STAVBA: Stavební úpravy ohradní zdi ve skupině 3 veřejného pohřebiště Královo Pole		ZL 01
ÚSEK: Zemní práce		
NÁVRH TECHNICKÉ ZMĚNY Vytěžení, odvoz a likvidace zeminy		NÁVRH NA OZNÁMENÍ Č.: 1 PŘÍKAZ KE ZMĚNĚ Č.:
KOMU: OI MMB	OD: JIRMAL, spol. s r.o.	DATUM:
ODESLÁNO POŠTOU:	KURÝR: FAX: OSOBNĚ:	MAIL
PŘEDMĚT ZMĚNY: Vytěžení, odvoz a likvidace většího množství zeminy nevhodné pro zasypy DOTČENÉ MÍSTO: Ohradní zeď v Králově Poli ODKAZ NA VÝKRESY: D.1.1.8 – Změna profilu terénu ODKAZ NA SOUPIS PRACÍ: není ODKAZ NA JINOU ČÁST SMLOUVY: není		
POPIS ZMĚNY: Skutečný profil terénu je o cca 2,3m³ zeminy mohutnější, což při délce rekonstruovaného úseku 83m činí cca 190m³. Rozdíl oproti projektu je dán obloukovitým profilem svahu, který nebyl pod příkrovem vegetace vidět. Svah je ve středu profilu asi o cca 40cm vyšší oproti předpokladu. Předložená změna je vyvolána větším množstvím a nevhodností odtěžené výkopové zeminy ke zpětnému zasypu za ohradní zdí. Změna dále zohledňuje nerealizované rekultivační práce.

Stavba: Stavební úpravy ohradní zdi ve skupině 3 veřejného pohřebiště
Královo Pole - Brno

Rozpočet: ZL č.1 Změnový list č.1 - Odvoz a likvidace většího množství zeminy nevhodné pro
zásyp

ŘEZ - ZMĚNA PROFILU TERÉNU

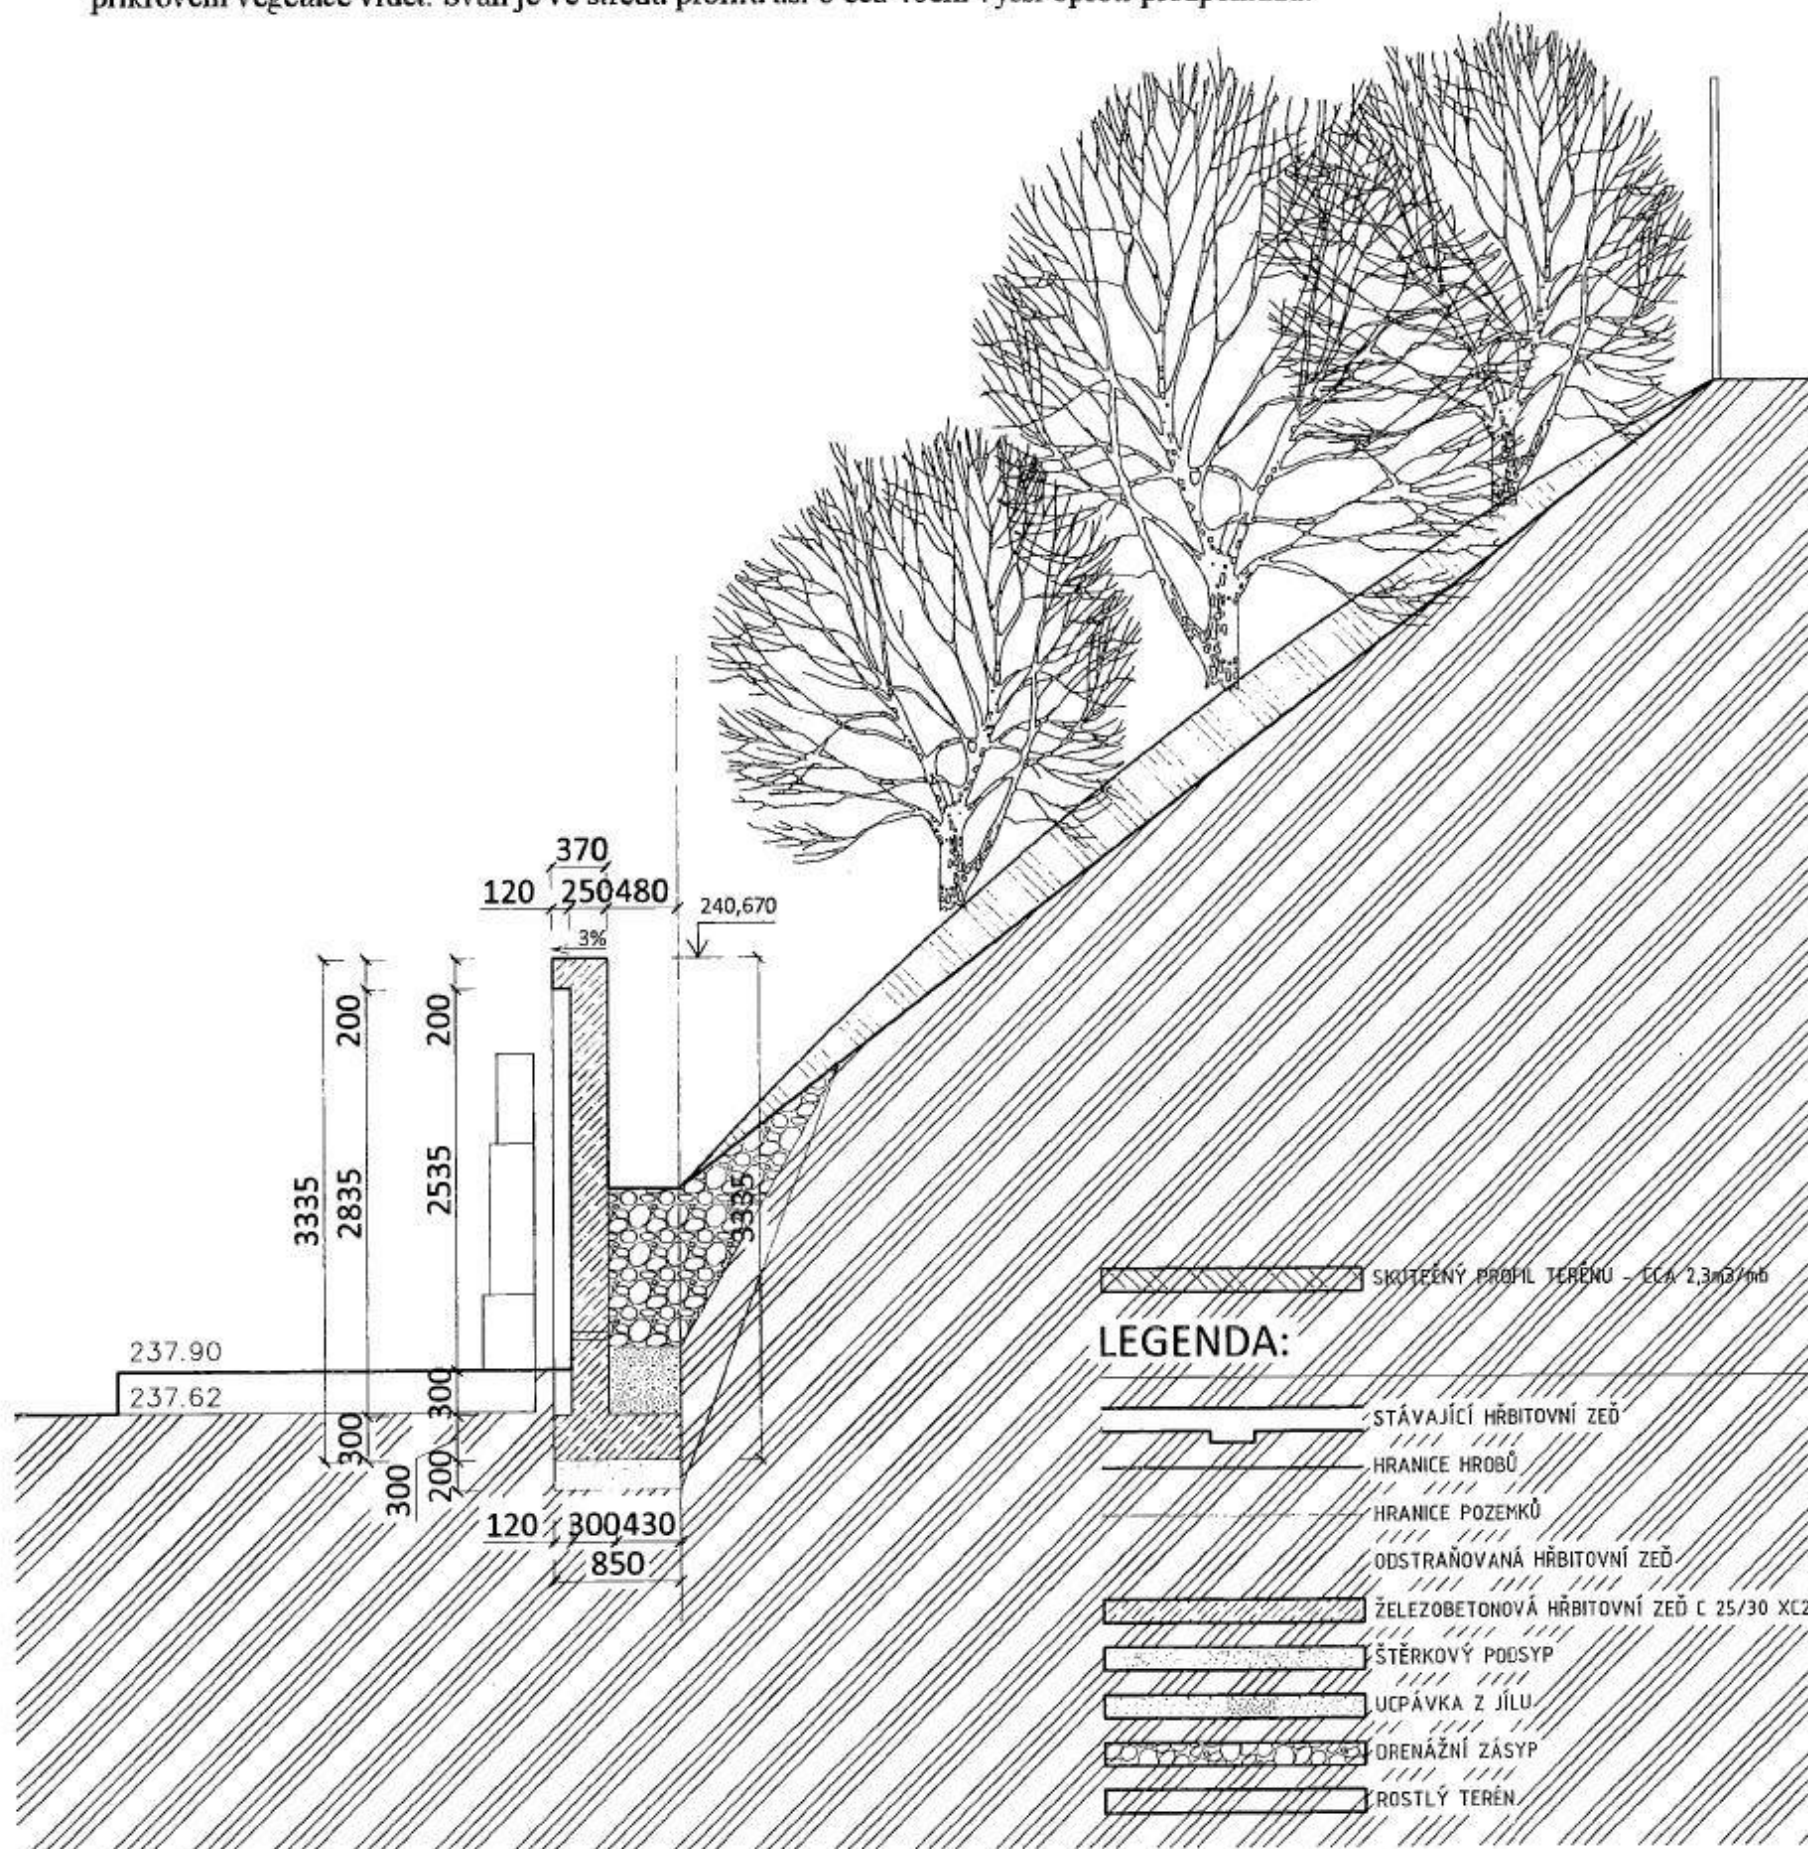
Skutečný profil terénu je o cca 2,3m³ zeminy mohutnější, což při délce rekonstruovaného úseku 83m činí cca 190m³. Rozdíl oproti projektu je dán obloukovitým profilem svahu, který nebyl pod příkrovem vegetace vidět. Svah je ve středu profilu asi o cca 40cm vyšší oproti předpokladu.
